Modulo per la presentazione delle osservazioni per i piani/programmi/progetti sottoposti a procedimenti di valutazione ambientale di competenza statale

ID: Codice procedura (ID_VIP/ID_MATTM): 12691

“Progetto di un impianto eolico denominato “Pitigliano” ubicato nei comuni di Pitigliano (GR) e Sorano (GR) costituito da 20 (venti) aerogeneratori di potenza nominale 7,0 MW per un totale di 140,0 MW con relative opere connesse ed infrastrutture indispensabili”

Immagine 1. Vincoli ex art. 136 del CBC dal PIT della Regione Toscana e zona approssimativa dove è progettato l'impianto industriale.

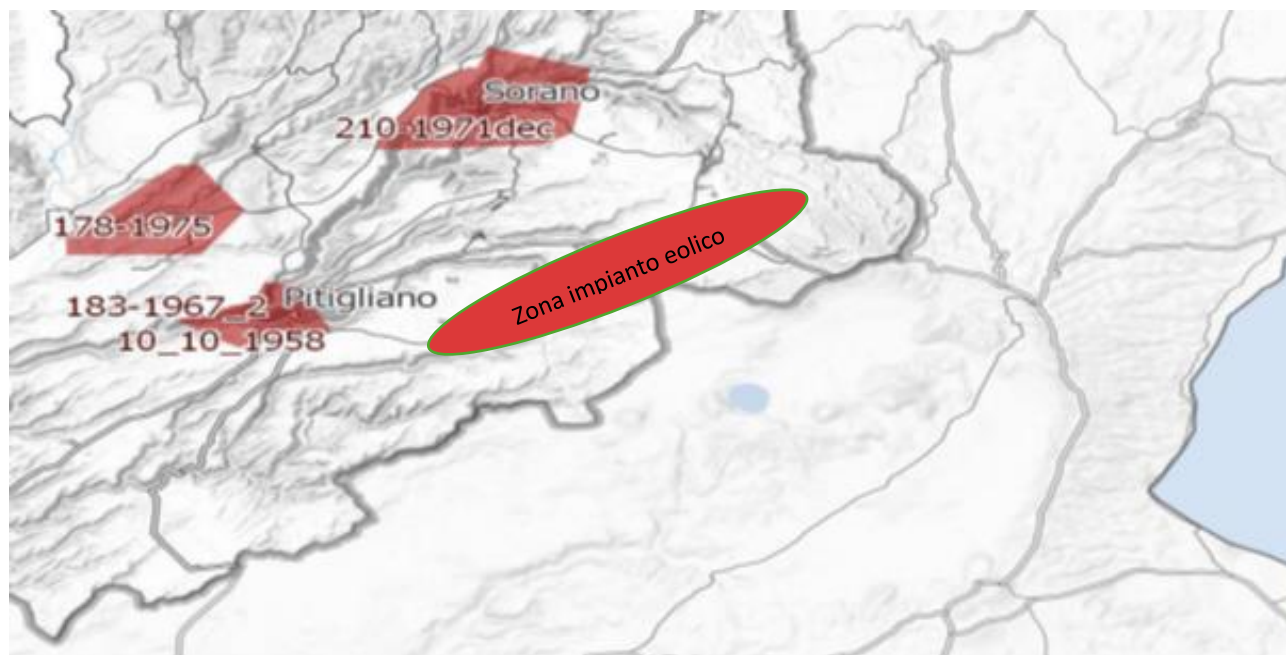
Al contrario si evidenzia che l'impianto eolico industriale citato non solo ricadrebbe con tutti e 20 gli aerogeneratori all'interno delle fasce di rispetto di 3 km di due vincoli paesaggistici di notevole interesse pubblico esistenti nella Regione Lazio e con una parte di essi nel vincolo paesaggistico del Centro abitato di Sorano (GR) quindi in aree non idonee all'installazione di impianti di energia rinnovabile. Addirittura, alcuni aerogeneratori sarebbero ubicati a poche centinaia di metri dai perimetri dei due vincoli paesaggistici laziali ex art 136 del CBC.

Inoltre, come sostiene la Proponente parte dell'impianto si verrebbe a trovare a 3,5 km dal centro abitato di Sorano. Infatti, tre degli aerogeneratori WTG 08, 09, 10 sono addirittura all'interno delle fasce di rispetto dei 3 km del suo vincolo paesaggistico di notevole interesse pubblico ex art 136 del CBC. Si evidenzia che così si crea

un'ulteriore incompatibilità con la tutela del Paesaggio.

Immagine 3. Cumulo di una parte di impianti eolici, fotovoltaici e geotermici industriali in progettazione ed esistenti intorno all’eolico industriale “Pitigliano”.

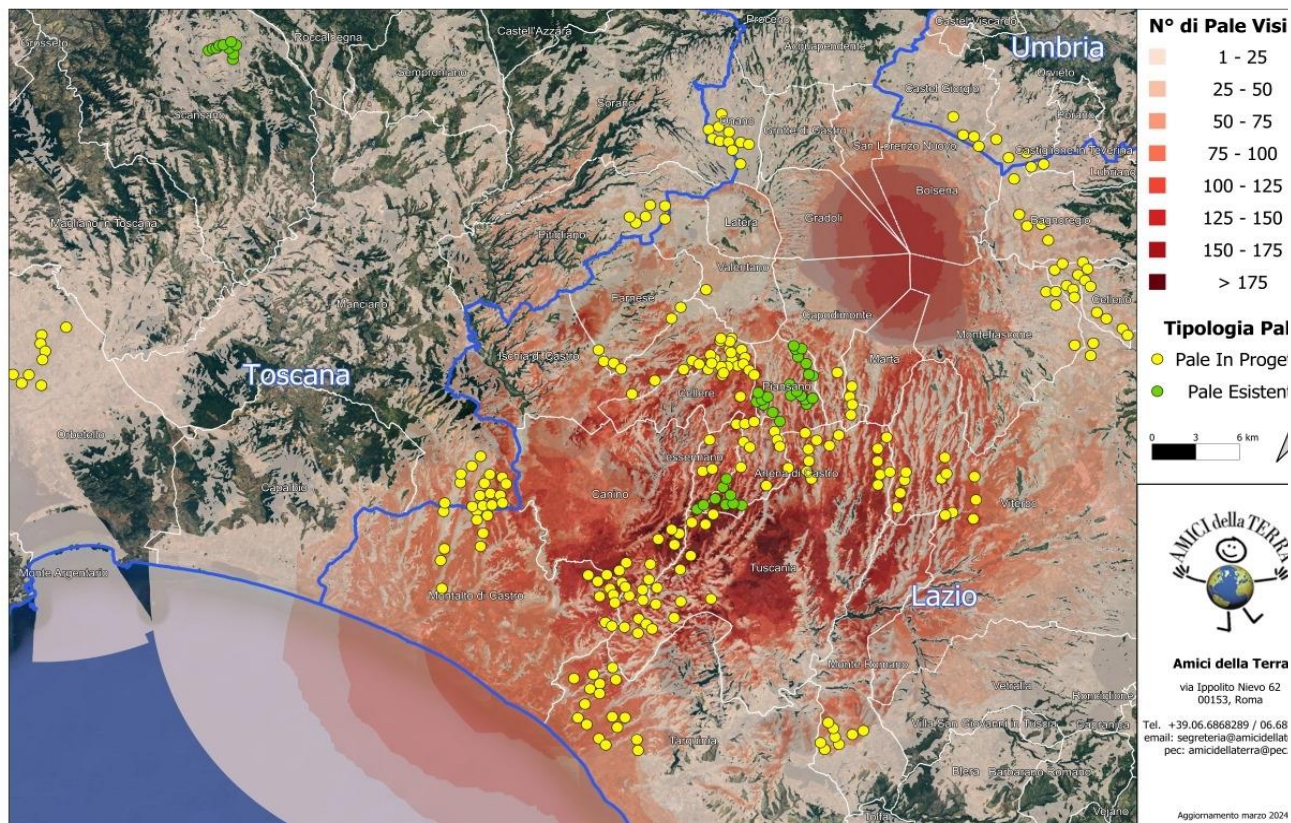
Beni Culturali “*Ambito paesaggistico, geologico e geomorfologico dell’orlo della caldera di Latera ...*” Non vengono nemmeno citati gli impianti eolici in progetto al MASE, il “Rempillo” (6 aerogeneratori) e un altro in verifica amministrativa di 14 aerogeneratori e 72, 6 MW. Ad oggi nei territori di Pitigliano, Sorano e in quello limitrofo potenzialmente potrebbero essere insediati 40 aerogeneratori alti 200 metri e larghi 170. Ma la proponente non cita neanche altri impianti che creerebbero il cumulo e quindi maggiore impatto. Infatti, sul territorio della “Città del Tufo” (Sorano e Pitigliano) impatterebbero anche l’impianto eolico “Montarzo” di Onano con 13 aerogeneratori con le dimensioni ricordate, l’altro eolico industriale nel territorio di Valentano con sette aerogeneratori (stesse dimensioni), gli impianti di Farnese con un minieolico di 3 Torri alte 60 metri già installate in località Poggio del Crognolo e l’impianto eolico industriale “Vallerosa” (7 aerogeneratori alti 200 metri e larghi 158 metri) in procedura VIA presso la Regione Lazio. Inoltre, altri impianti del minieolico già presenti a Valentano, Cellere e Piansano e due progetti eolici industriali con le stesse dimensioni (200 m x 170 m) nel Comune di Ischia di Castro. La valutazione del cumulo non prende neanche in considerazione gli impianti industriali di fotovoltaico e agrivoltaico in progetto a Farnese, Valentano, Ischia di Castro, Cellere. L’impianto geotermico in procedura Via al MASE, progettato nella Caldera di Latera. Quindi è stata effettuata una valutazione del potenziale impatto cumulativo non veritiera a dispetto di quanto affermato dalla proponente che sostiene di aver preso in considerazione uno spazio di 10 km intorno al suo impianto per gli impatti che si creerebbero.

IMMAGINE n. 2 Impianto eolico industriale “Pitigliano” e distanze aerogeneratori dai Vincoli della Conca del Lago di Mezzano...

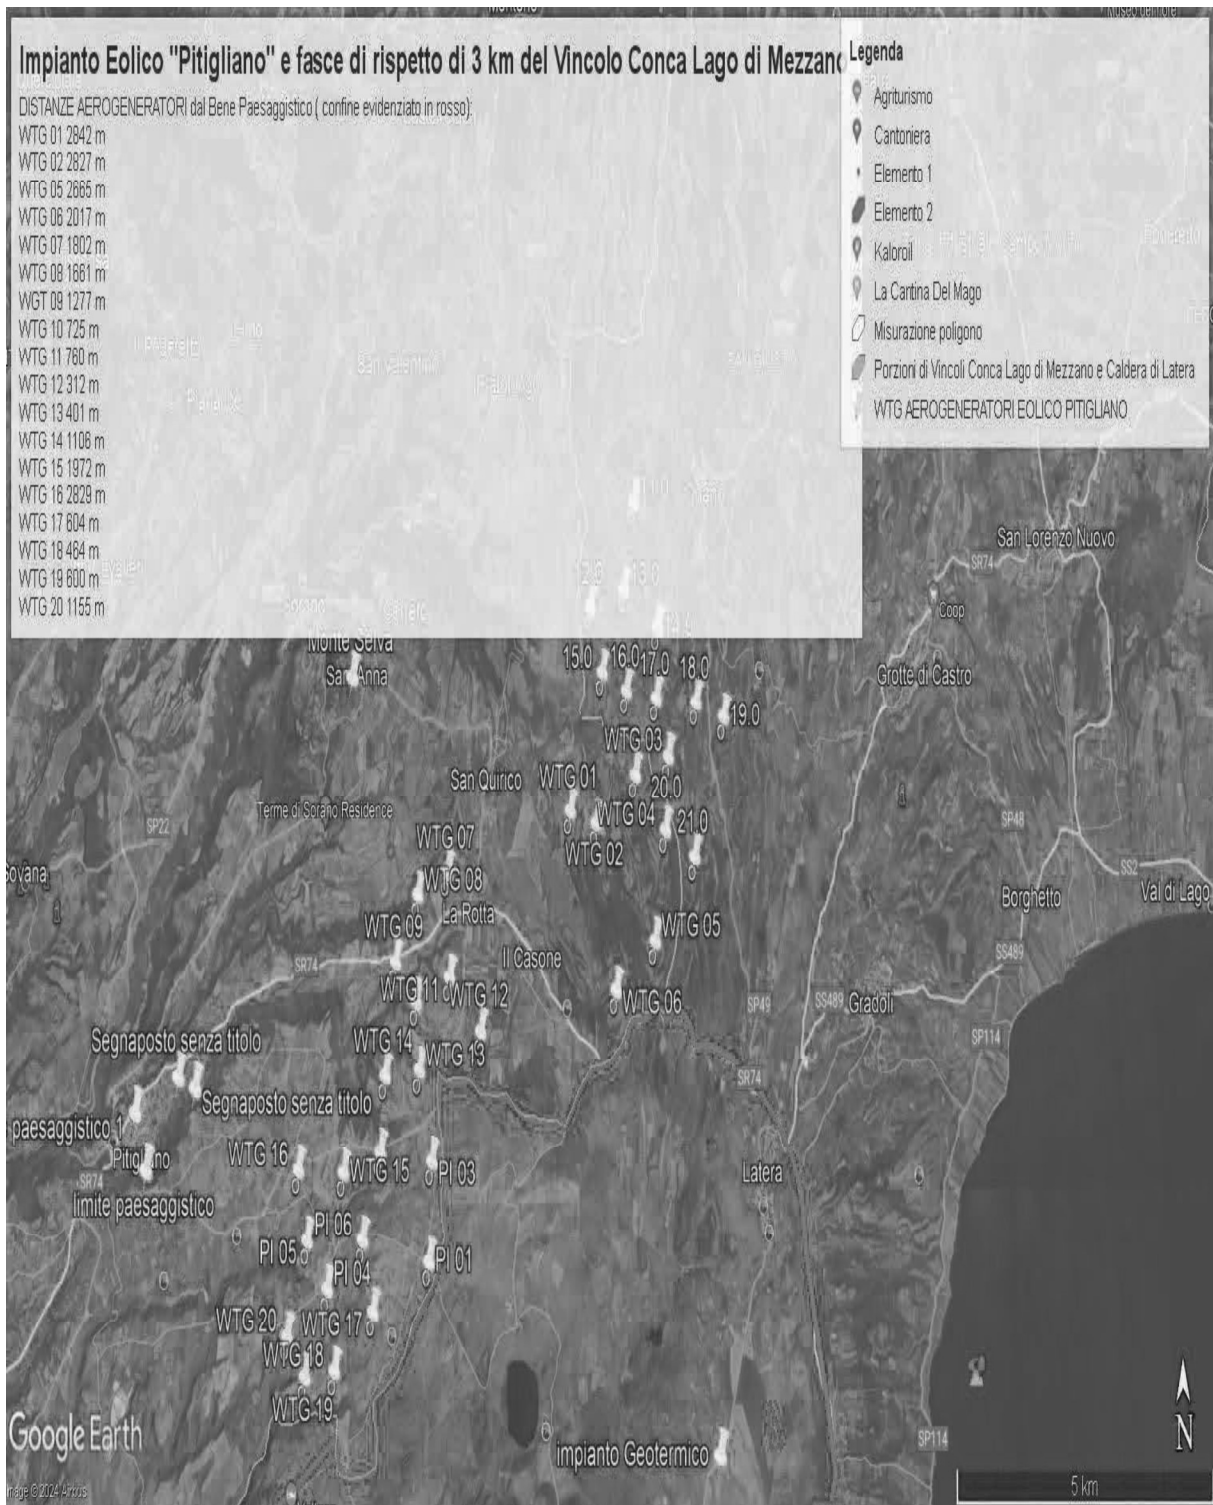
Come è illustrato nell'immagine si ribadisce che l'impianto industriale "Pitigliano" ricade completamente all'interno delle fasce di rispetto dei due vincoli di notevole

interesse pubblico e lambisce quelle di un terzo vincolo e quindi come affermato dal Consiglio di Stato nelle sentenze citate, l'impianto è insediato in area non idonea ai sensi dell'art. 20 comma 8 lettera c quater del D.Lgs. n. 199/2021 e ss.mm.ii al contrario di quanto sostiene la proponente.

IMMAGINE n. 3 Impianto eolico industriale "Pitigliano" e distanze aerogeneratori dai Vincolo "Orlo della Caldera di Latera."

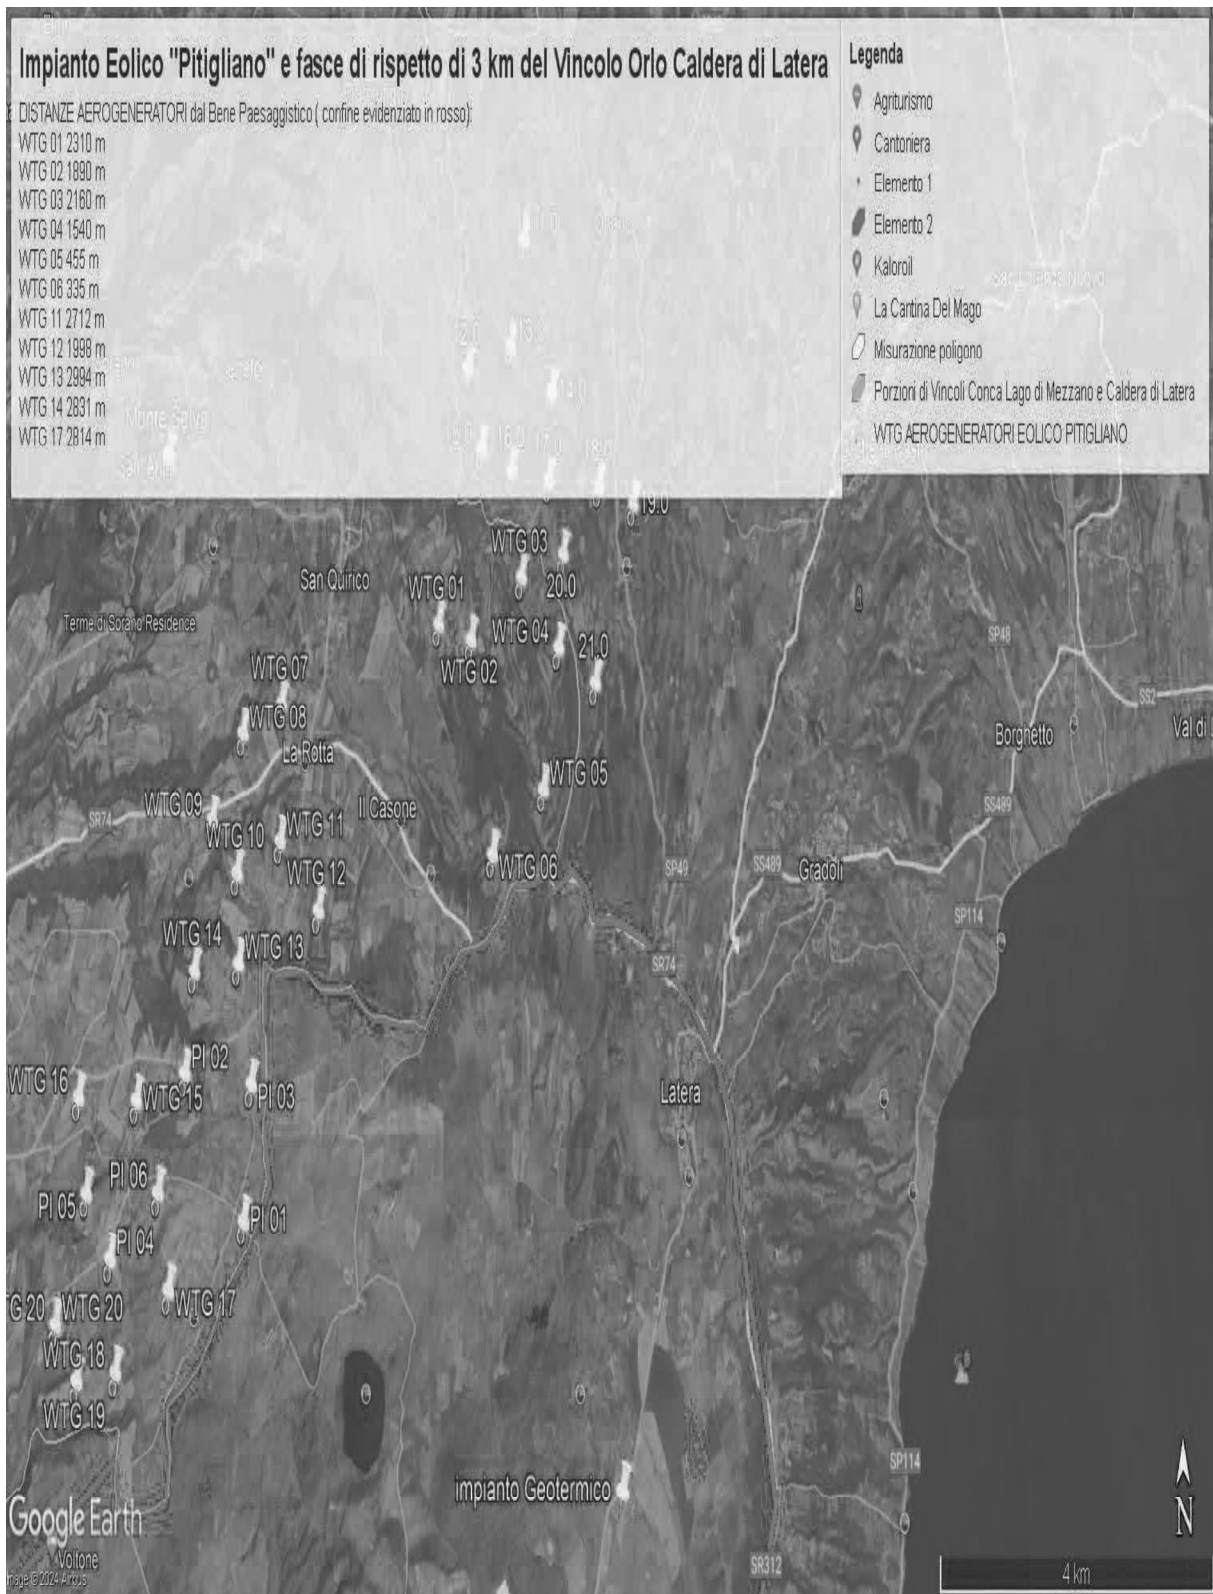
Concludendo, si evidenzia ancora che la proponente non effettuando la procedura prevista dalla Parte III delle Linee Guida nazionali ha ignorato un vincolo paesaggistico di notevole interesse pubblico istituito con un provvedimento del Segretariato regionale del Ministero della Cultura per il Lazio che ha emanato il Decreto di dichiarazione di notevole interesse pubblico n. 22 del 15.02.2024 ai sensi e per gli effetti dell'art. 136, co. 1, lett. c) e d) del decreto legislativo 22 gennaio 2004, n. 42, "Ambito paesaggistico, geologico e geomorfologico dell'orlo della caldera di

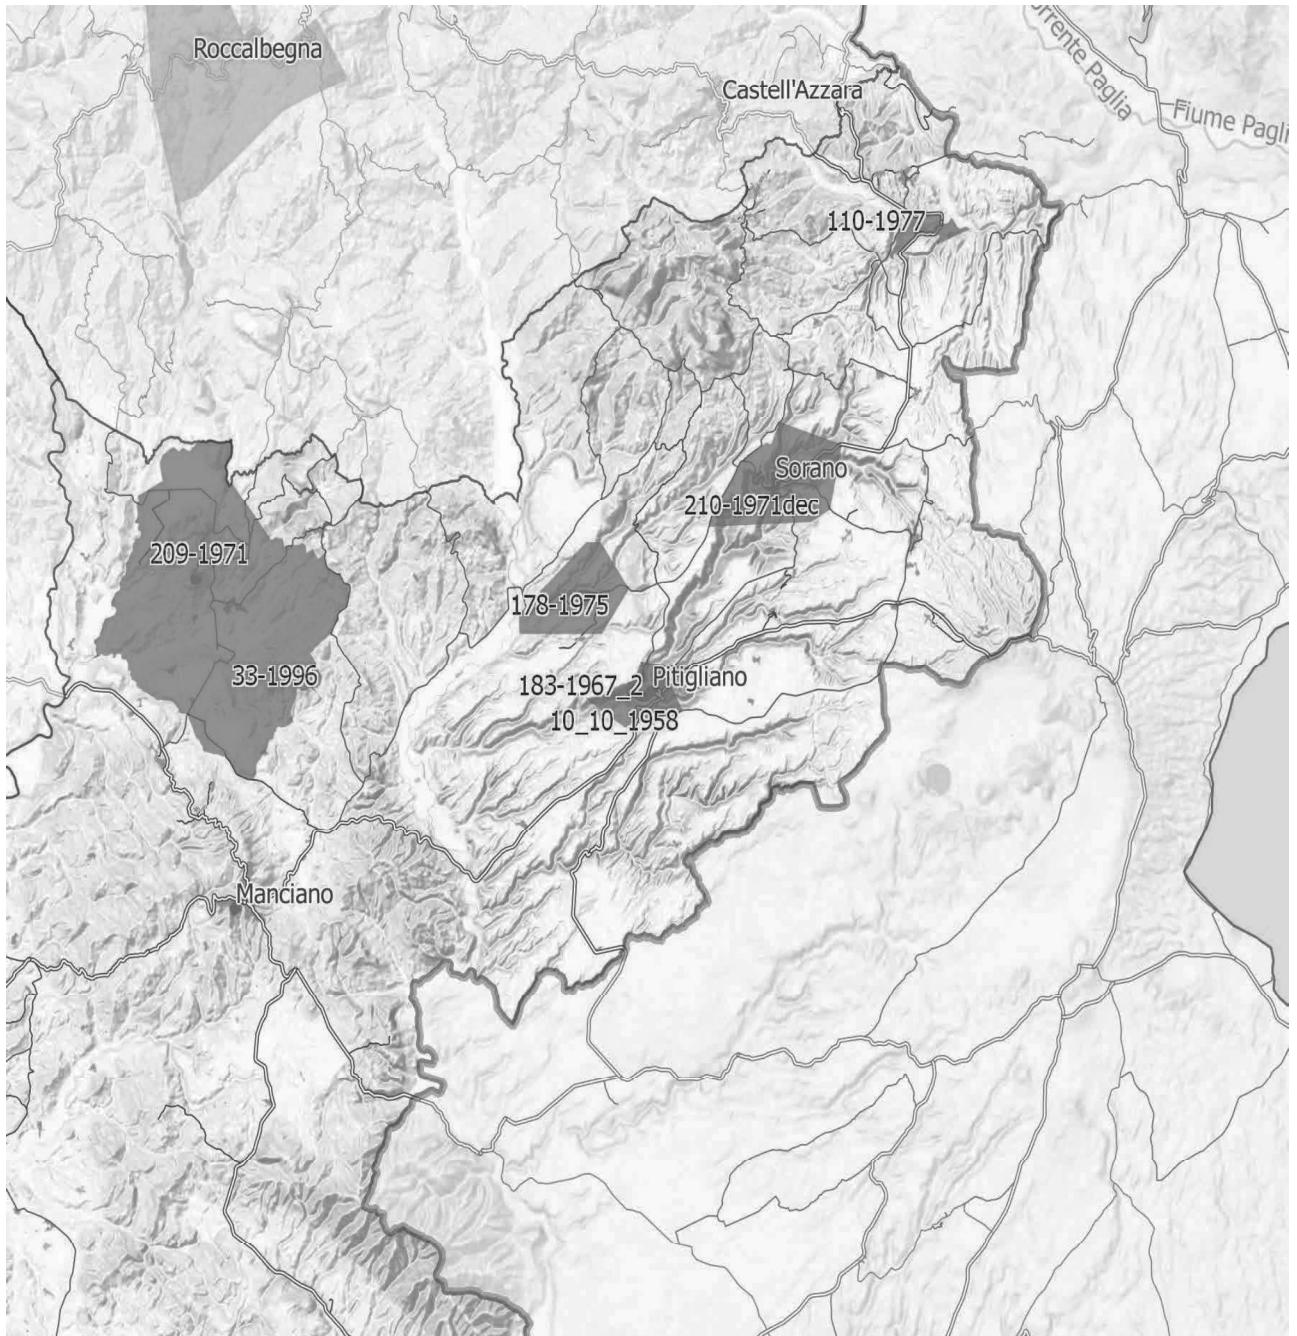
IMMAGINE n. 4 Si evidenzia che i tre aerogeneratori WTG 07, WTG 08 e WTG 09 impattano con il vincolo paesaggistico di notevole interesse pubblico del Centro Storico di Sorano. Il WTG 07 si troverebbe a 2828 m, WTG 08 2504 e WTG 09 2990. Il cavidotto dell'impianto invece impatta in buona parte del Vincolo paesaggistico ex art. 136 del CBC del Centro Storico di Pitigliano.
